CONCEPTO TÉCNICO SOBRE NECESIDAD DE ESTUDIOS DETALLADOS DE AMENAZA Y RIESGO POR FENOMENOS DE REMOCIÓN EN MASA DENTRO DEL TRÁMITE DE LICENCIA URBANÍSTICA	Código:	GPR-FT-10
		Versión:	01
		Código Documental:

2.1 SOLICITANTE:	CURADURÍA URBANA No. 1
2.2 PROYECTO:	Calle 18 Sur No. 5A-03 Este
2.3 LOCALIDAD:	4. San Cristóbal
2.4 UPZ:	32. San Blas
2.5 BARRIO O SECTOR CATASTRAL:	San Blas
2.6 DIRECCIÓN:	Calle 18 Sur No. 5A-03 Este (Nueva Nomenclatura)
2.7 CHIP:	AAA0000NUJZ
2.8 MANZANA CATASTRAL:	11
2.9 PREDIO CATASTRAL:	34
2.10 ÁREA (Ha):	0.0167
2.11 FECHA DE VISITA:	Octubre 6 de 2008

CT- 5361 - PROYECTO: "CALLE 18 SUR No. 5A-03 ESTE"

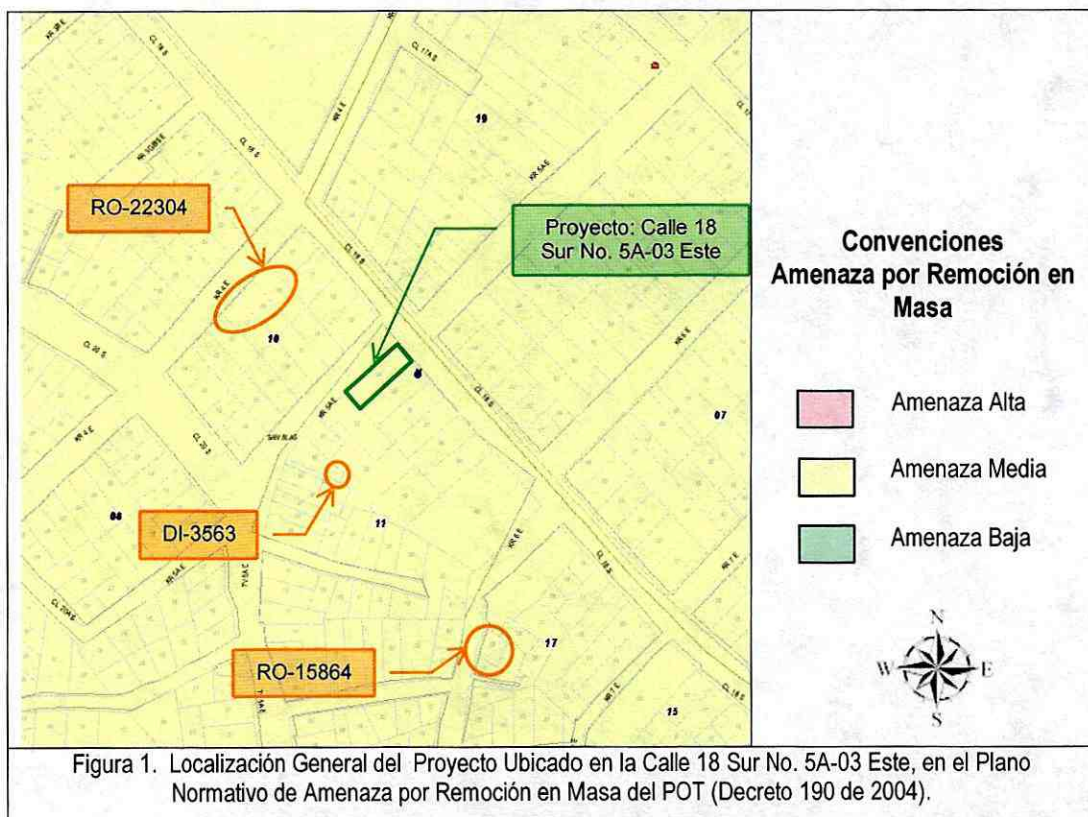
Conforme con el plano normativo de "Amenaza por Remoción en Masa" del Plan de Ordenamiento Territorial de Bogotá – POT, el sector donde se localiza el proyecto ubicado en la Calle 18 Sur No. 5A-03 Este, de la Localidad de San Cristóbal, se encuentra en una zona de AMENAZA MEDIA por procesos de remoción en masa (Figura 1).

- Por solicitud de la Alcaldía Local de San Cristóbal, personal técnico de la DPAE realizó visita al predio localizado en la Transversal 6 Este No. 18 – 50 Sur en el mes de septiembre del año 2005, emitiendo la respuesta oficial RO-15864 (ver Figura 1), encontrando que en el muro de culata del costado oriental de la vivienda localizada en el predio en mención, se presentó acumulación de material, proveniente de un talud que limita el predio, de aproximadamente 3.5m de altura y 12m de longitud. Este proceso de inestabilidad se originó aparentemente por infiltración de aguas lluvias y la falta de confinamiento del talud. Se recomendó entre otros aspectos, realizar un estudio de estabilidad geotécnica del talud ubicado hacia el costado oriental de la vivienda, el cual debe contemplar el diseño de las medidas para su estabilización.

- Para el predio ubicado en la Carrera 5 Este No. 18-38 Sur, personal técnico de la DPAE realizó visita en el mes de julio del año 2006, emitiendo la respuesta oficial RO-22304 (ver Figura 1) dirigida a la Alcaldía Local de San Cristóbal, por medio de la cual se reporta a esta Entidad el evento de emergencia ocurrido en el citado predio. De acuerdo con la respuesta oficial, se presentó un flujo de escombros y tierra con un volumen de 3m³ proveniente de un relleno de un lote no construido aledaño a la vivienda ubicada en la Carrera 5 Este No. 18-38 Sur debido a la saturación del material y a cortes realizados para el manejo de agua en el mismo lote no construido. En el momento de la visita no se encontró comprometida la habitabilidad de la vivienda en el corto plazo por procesos de remoción en masa.

- En el mes de noviembre del año 2007 personal técnico de la DPAAE, atendió la emergencia ocurrida en el predio de la Carrera 5A Este No. 18-70 Sur Interior 13, emitiendo el diagnóstico DI-3563 (ver Figura 1), en el cual se reporta que se presentó un desprendimiento de material compuesto por capa vegetal y bloques de roca, proveniente de un talud de corte entre predios privados, el talud de corte en comento tiene una altura de 3m a 4m, en una longitud de 4m a 5m con pendiente entre 35° y 40°, conformado superficialmente por material vegetal, el cual no presenta medidas de estabilización ni sistema para el manejo del drenaje superficial y subsuperficial, dicho talud de corte posiblemente fue realizado para el emplazamiento de la vivienda ubicada en la Carrera 5A Este No. 18-70 Sur Interior 13. El volumen involucrado en el desprendimiento es de aproximadamente 5m³, del cual algunos bloques inestables de roca con volúmenes de aproximadamente 0.1m³ y material tipo capa vegetal se depositaron hacia la parte media del talud en comento y adicionalmente algunos bloques de roca con volúmenes de aproximadamente 0.1m³ se depositaron sobre el muro perimetral de la vivienda evaluada, dicho muro se encuentra ubicado hacia el costado oriental de la misma, sin que dicho fenómeno haya causado afectación a la estructura perteneciente a la vivienda emplazada en dicho predio.
